マーキング表示の一部追加についてのお知らせ

三田電波株式会社

表示例 (MX0-493A 20.000MHz) の場合

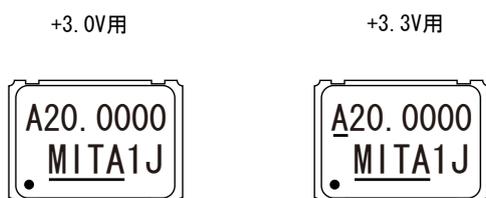
当社製水晶発振器に於きまして、従来 +3.0V用と +3.3V用の区別を外紙箱のみ +3.3Vと表示しておりましたが、今後はより規格を明瞭化する為に製品に +3.3Vの時はランク表示の下にアンダーバーの追加付記の新表示を2011年9月1日より実施致しますので、御了承の程宜しくお願い致します。
